東通原子力発電所 基準地震動の策定のうち
プレート間地震の地震動評価について
(コメント回答)

2021年4月23日
東北電力株式会社

審査会合におけるコメント

3.1 プレート間地震の地震動評価フロー

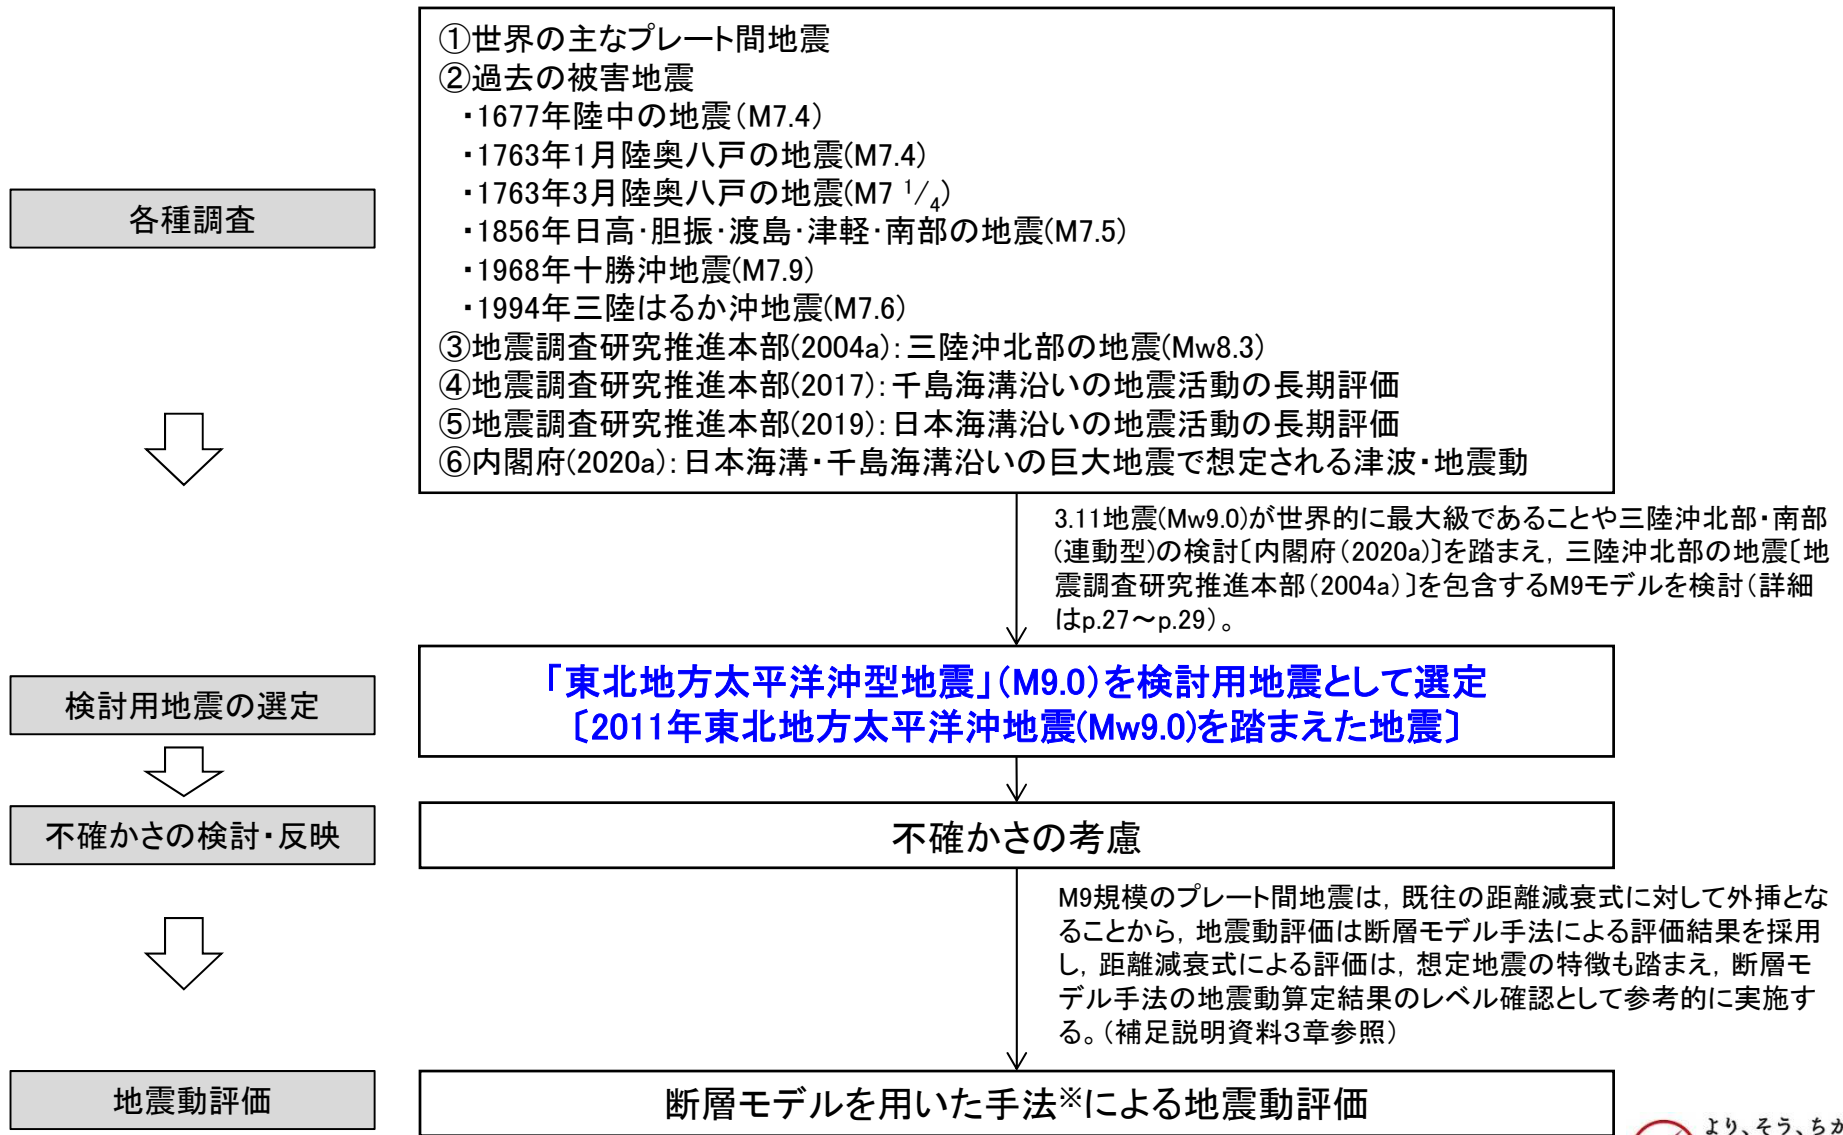
S175

▶ プレート間地震の評価フローを以下に示す。

※: 経験的グリーン関数法[釜江ほか(1991)及び入倉ほか(1997)]を用いる。

3.4 検討用地震の選定 まとめ①

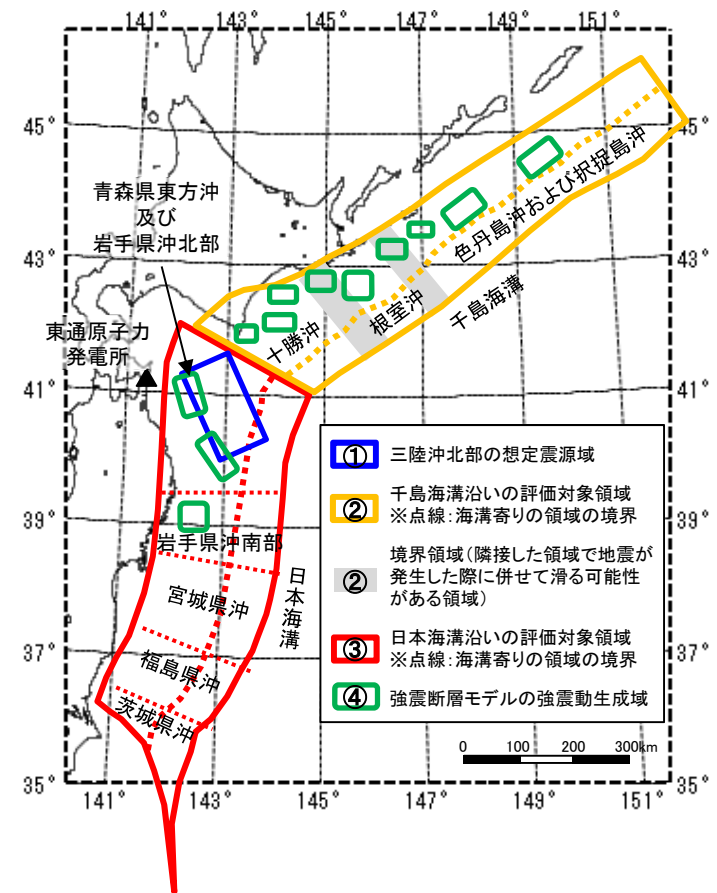
S175 S176

プレート間地震の各種調査の要点を以下に整理する。

プレート間地震の検討用地震選定の整理
〔①地震調査研究推進本部(2004a), ②同(2017),
③同(2019), ④内閣府(2020a)を参考に作成〕

3. 4 検討用地震の選定 まとめ②

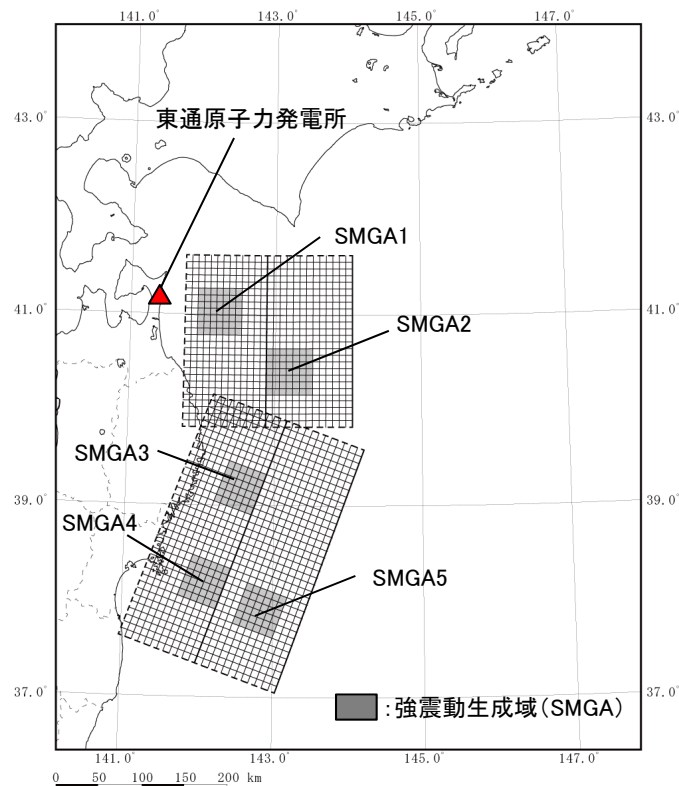
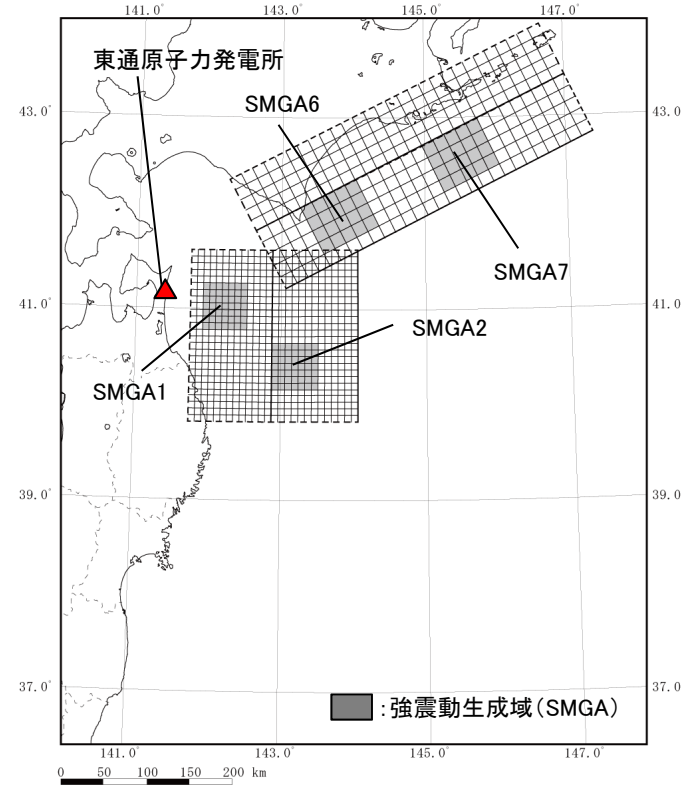
S175 S176

各種調査結果に基づく発生領域と地震規模を整理した結果を踏まえ、以下のとおり、検討用地震を選定する。

- 2011年東北地方太平洋沖地震(Mw9.0)は世界最大級であること、また、内閣府(2020a)では三陸沖北部の海域を含んだ巨大地震を想定していること、さらに、広域的に破壊するプレート間地震でも直近の強震動生成域の影響が特に支配的であること等を踏まえたものとする。
- プレート間地震の検討用地震は、敷地に対し最も近い位置に強震動生成域を持つ地震として、三陸沖北部(青森県東方沖・岩手県沖北部)のM8程度の地震を包含する領域に「**東北地方太平洋沖型地震**」(M9.0)を設定する。
- なお、千島海溝沿いの「超巨大地震(17世紀型)」の震源域は、敷地から約200km以上の遠距離となることから、敷地への影響は小さいものと考えられる。

4.1 プレート間地震の検討用地震 (4) 強震動生成域 (SMGA) 位置の設定方針

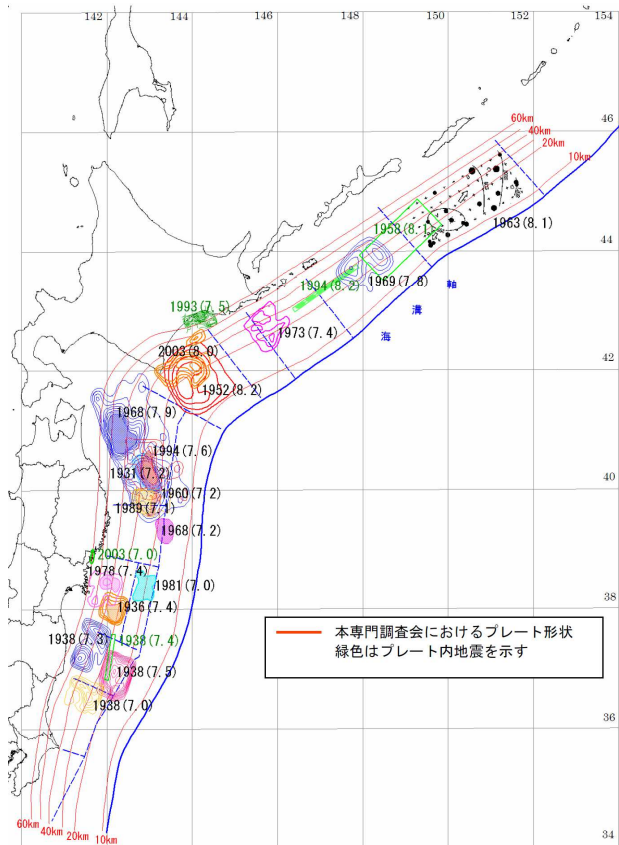
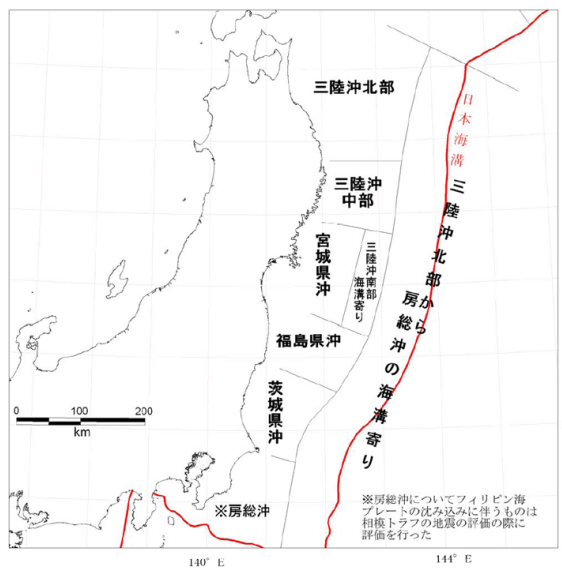
S176

- 諸井ほか(2013)では、M9規模のプレート間地震の破壊領域は広域にわたるため、強震動生成域 (SMGA) は各領域区分毎に設定している。
- 本検討においても、中央防災会議(2004)及び地震調査研究推進本部(2004b)(2012)*を参考とし、三陸沖北部(青森県東方沖・岩手県沖北部)、三陸沖中部(岩手県沖南部)、宮城県沖及び三陸沖南部海溝寄り(宮城県沖)の領域、十勝沖及び根室沖に配置する。

4.1 プレート間地震の検討用地震 (5) 断層面位置及びSMGA位置(平面)

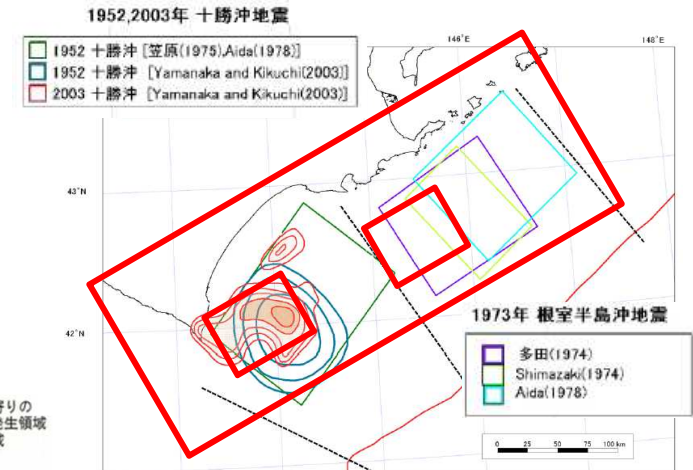
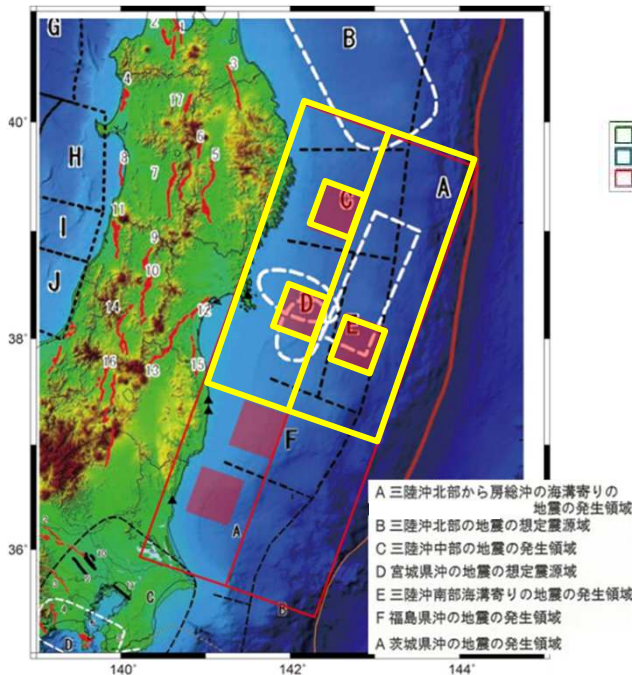
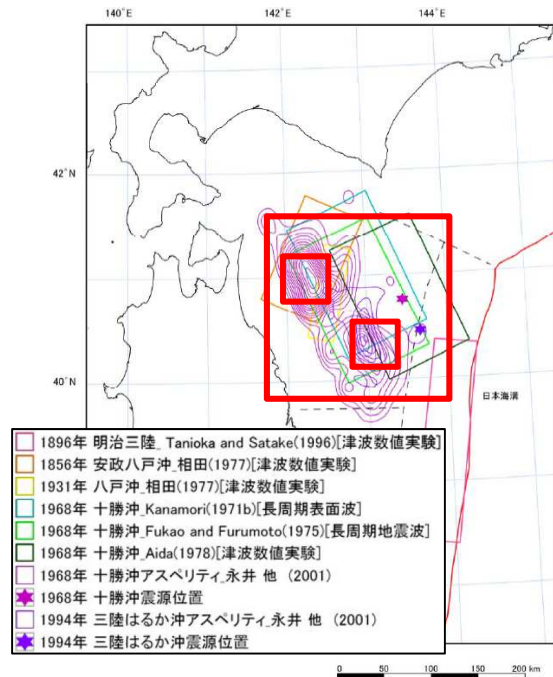
S176

- 敷地に最も近い三陸沖北部(青森県東方沖・岩手県沖北部)の領域では、永井ほか(2001)による1968年十勝沖地震の震源におけるすべり量分布等と対応する位置に断層面及びSMGAを設定する。
- 三陸沖中部(岩手県沖南部)～宮城県沖及び三陸沖南部海溝寄り(宮城県沖)の領域については、諸井ほか(2013)を参考に、発生領域の区分けを包含するように断層面を設定し、発生領域の区分けに基づき過去の地震の震源域相当の位置にSMGAを設定する。
- 千島海溝沿いの領域については、地震調査研究推進本部(2004b)に示されている1952年、2003年十勝沖地震及び1973年根室半島沖地震の各種震源モデルを参考に断層面及びSMGAを設定する。

(7)アサイスミックフロントとの対応 三陸沖北部～宮城県沖の連動モデル

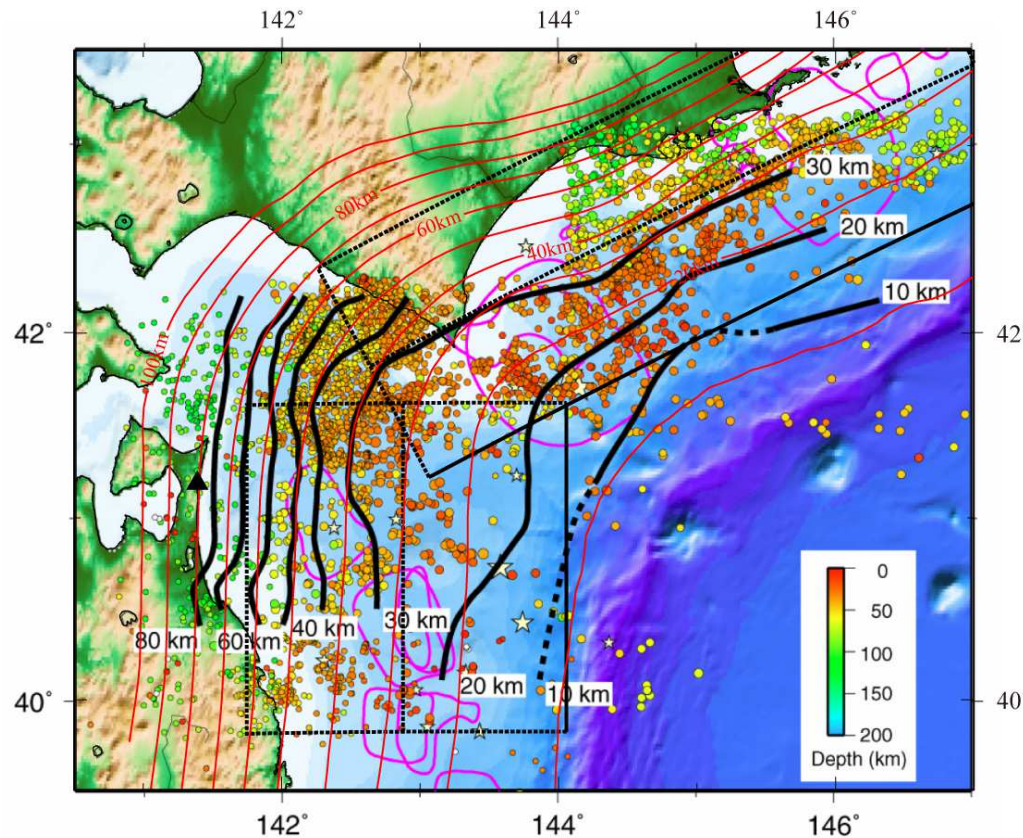
S176

- 敷地周辺では, アサイスミックフロントは海洋プレート上面深さ約50~60kmの位置と対応する。
- 三陸沖北部(青森県東方沖・岩手県沖北部)の領域の断層面の下端の深さ位置は64.2kmであることから, アサイスミックフロントよりも西側まで断層面が設定されている。即ち, より敷地に近い位置に断層面がある保守的な設定となっている。
- 三陸沖中部(岩手県沖南部)～宮城県沖及び三陸沖南部海溝寄り(宮城県沖)の領域の断層面西端もアサイスミックフロントに対応している。

(8) プレート境界深度との対応 三陸沖北部～根室沖の連動モデル

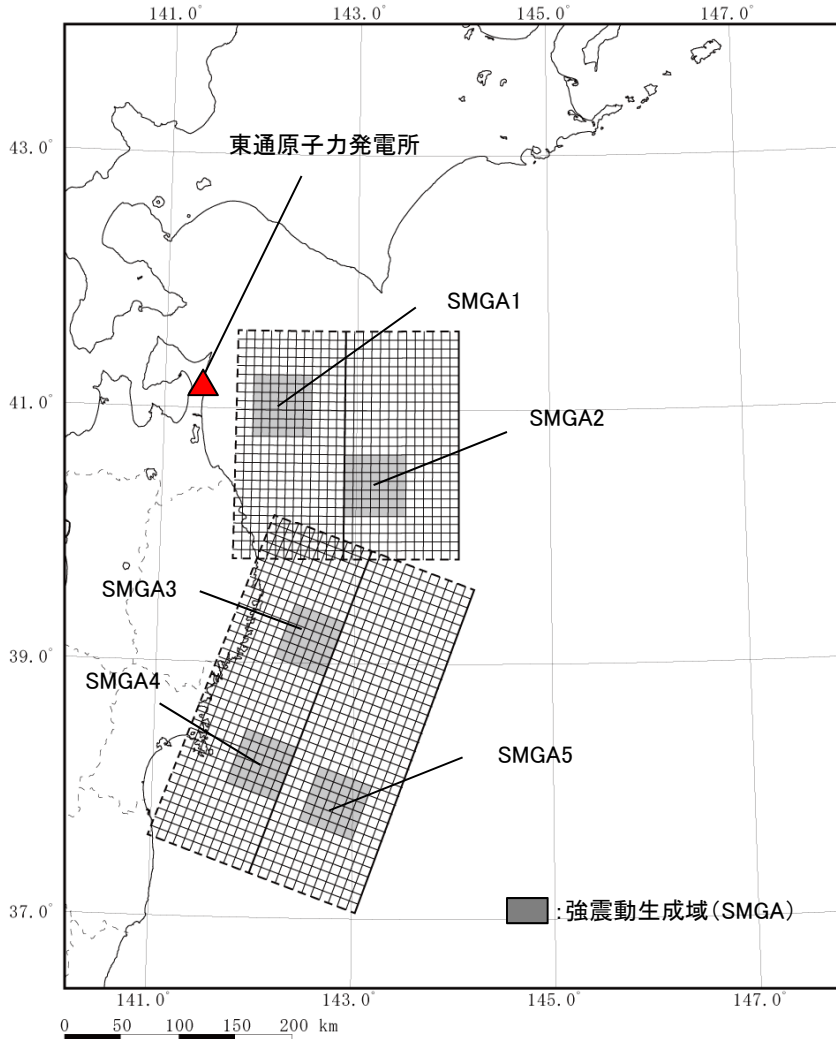
S176

- 文部科学省(2007)では、地震(津波)発生可能性の長期評価、強震動(揺れ)や津波の予測を高精度で行うことを目的として、気象庁関係機関と連携して観測研究を行っており、「東南海・南海地震等海溝型地震に関する調査研究」の成果について公表している。
- 設定した十勝沖及び根室沖の領域の断層面は、「東南海・南海地震等海溝型地震に関する調査研究」による根室沖から三陸沖北部にかけてのプレート境界深度(震源分布及びP波速度構造と、過去に行われた構造探査実験の結果、十勝沖海底余震観測により得られた震源分布から推定。)と対応している。

4.1 プレート間地震の検討用地震 (9) 基本震源モデル

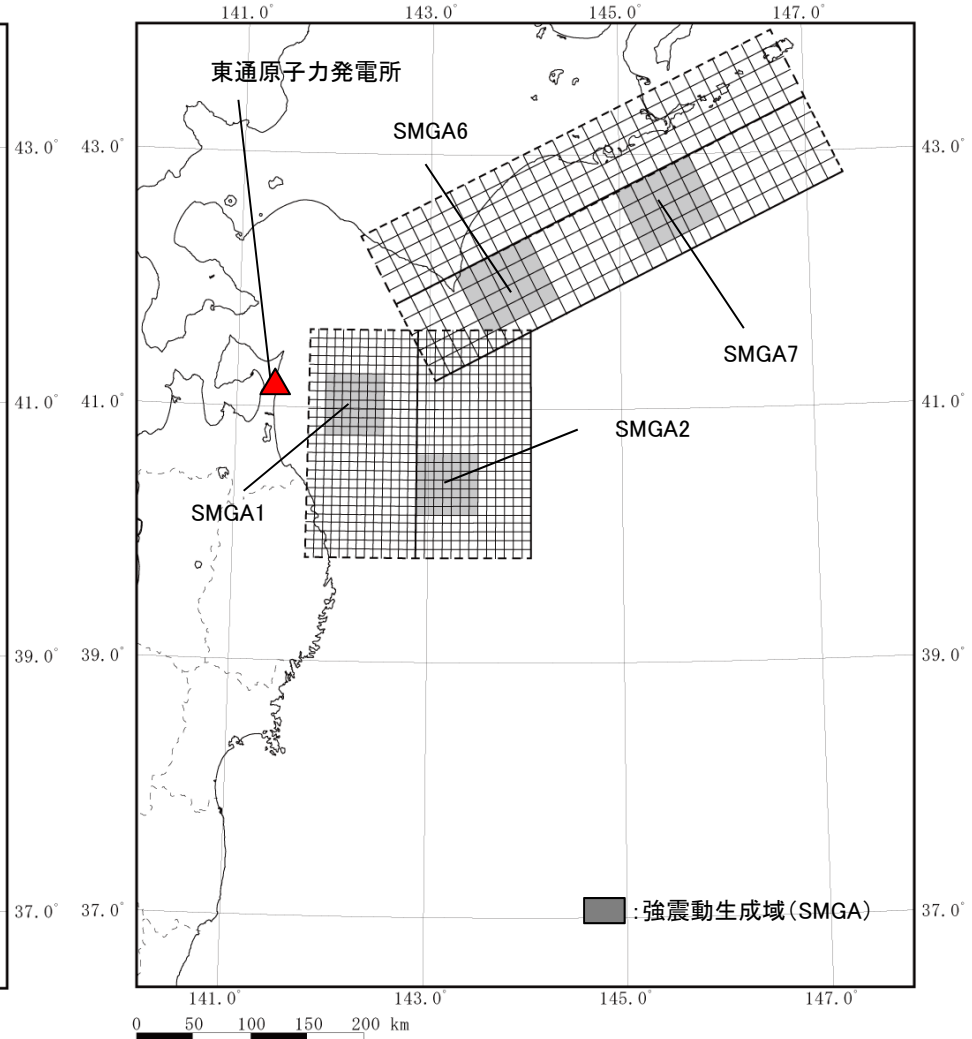
S176

➤ 以上により設定した検討用地震(東北地方太平洋沖型地震)の基本震源モデルの断層面を示す。

(10)破壊開始点 ②三陸沖北部～根室沖の連動モデル

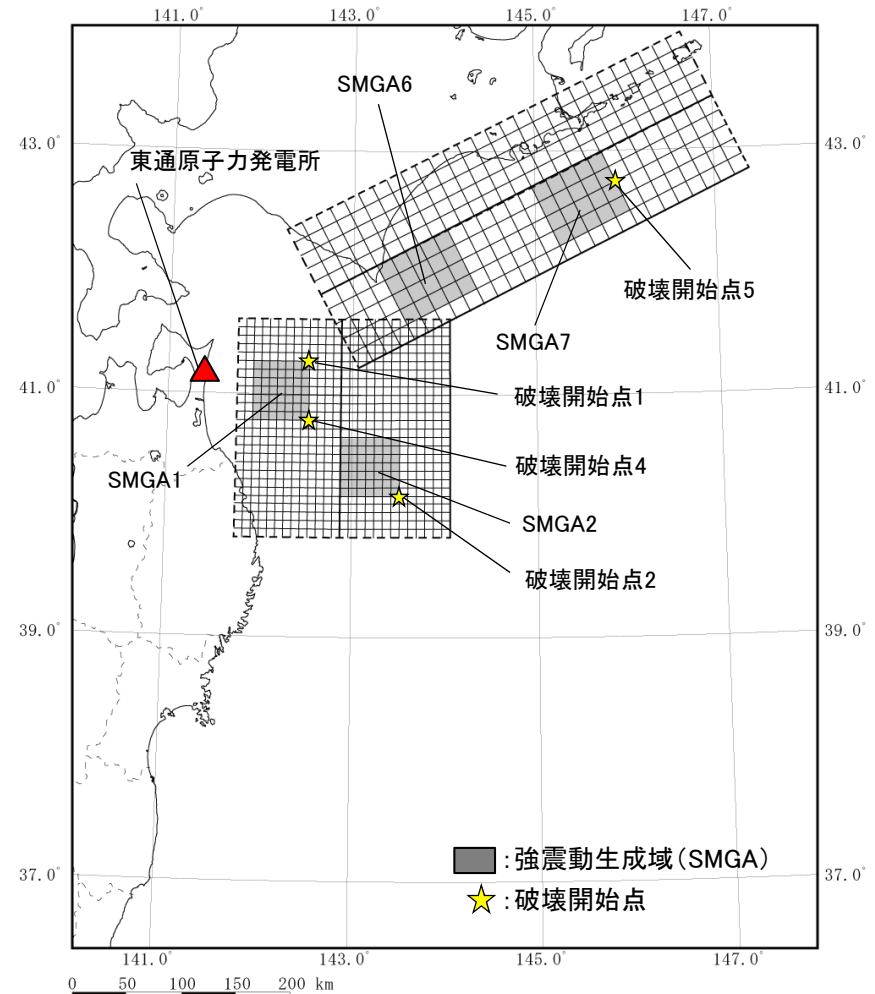
S176

- 破壊開始点は、地震波到来方向やディレクティビティ効果を考慮し、敷地へ影響が大きいと考えられる箇所に設定する。

- ・SMGA6及びSMGA7の破壊伝播方向が敷地に向かって重なるケースとして、SMGA7の東側中央に設定する。

4.1 プレート間地震の検討用地震 (11) SMGAの短周期レベル

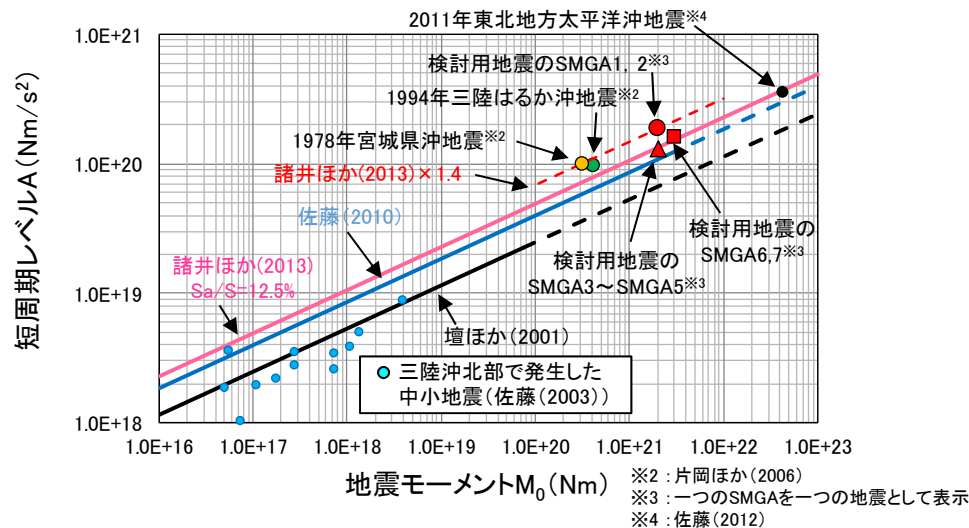
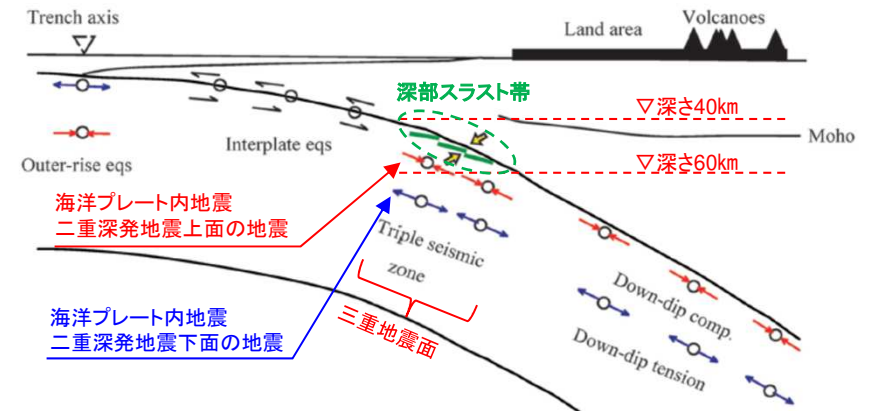
S176

- ▶ 佐藤(2003)による三陸沖北部で発生した中小のプレート間地震の地震モーメント(M_0)と短周期レベル(A)の関係(M_0 -A関係)は、諸井ほか(2013)に基づく全断層面積に対する強震動生成域(SMGA)の面積比12.5%の M_0 -A関係に比べて小さい傾向にある。
- ▶ 佐藤(2012)において、2011年東北地方太平洋沖地震の短周期レベルは、佐藤(2010)の太平洋プレートにおけるプレート間地震のスケーリング則とよく整合することが示されている。
- ▶ 一方、1994年三陸はるか沖地震($M7.6$)の短周期レベルは、諸井ほか(2013)に基づく面積比12.5%相当の M_0 -A関係の約1.3倍^{※1}である。

- ▶ 諸井ほか(2013)に基づく面積比12.5%相当の短周期レベルの値に、1994年三陸はるか沖地震を踏まえた割増係数1.3を乗じることが考えられる。また、同じ東北地方に発生した過去のプレート間地震では、1978年宮城沖地震($M7.4$)の短周期レベルが諸井ほか(2013)に基づく面積比12.5%相当の M_0 -A関係の約1.4倍^{※1}となっている。瀬野(2020)によれば、1978年宮城県沖地震等の短周期地震動は断層面がスラブ地殻に及んだことにより生成されたものと考察している。青森県沖のプレート間地震に宮城県沖と同様の傾向があるかどうかは不明であるが、ここでは保守的に割増係数1.4を採用する。
- ▶ この割増係数1.4は、敷地に最も影響があるSMGA1に適用し、また、同じ領域にあるSMGA2にも適用する。

- ▶ 佐藤(2010)によるスケーリング則を上回っていること、敷地からの距離が遠く多少の短周期レベルの変動があっても敷地に与える影響は小さいと考えられることから、諸井ほか(2013)に基づく面積比12.5%相当の M_0 -A関係による短周期レベルの値を採用する。
